COMPRESSORE WABCO PER MERCEDES BENZ

CODICI IDENTIFICATIVI E CODICI CORRISPONDENTI

Compressore WABCO 912 510 104 0

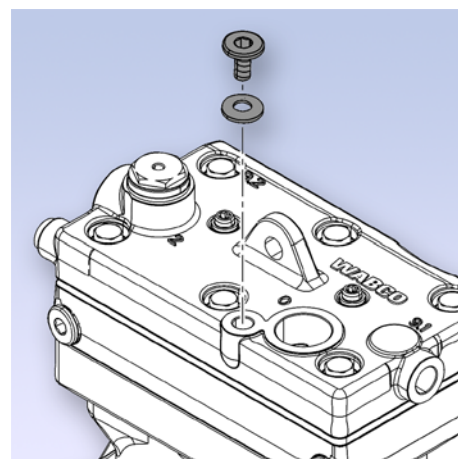
In base alla nostra offerta attuale vogliamo segnalarvi la possibilità di sostituire i compressori Voith impiegati sui veicoli Mercedes Benz con motore OM 457 con i seguenti compressori WABCO.

Per la sostituzione del compressore della concorrenza su veicoli che non utilizzano nessun Power Reduction System (collegamento 4), con il compressore WABCO questo collegamento deve essere chiuso mediante il kit di riparazione WABCO 912 510 933 2.

Chiudere il collegamento 4 dal compressore
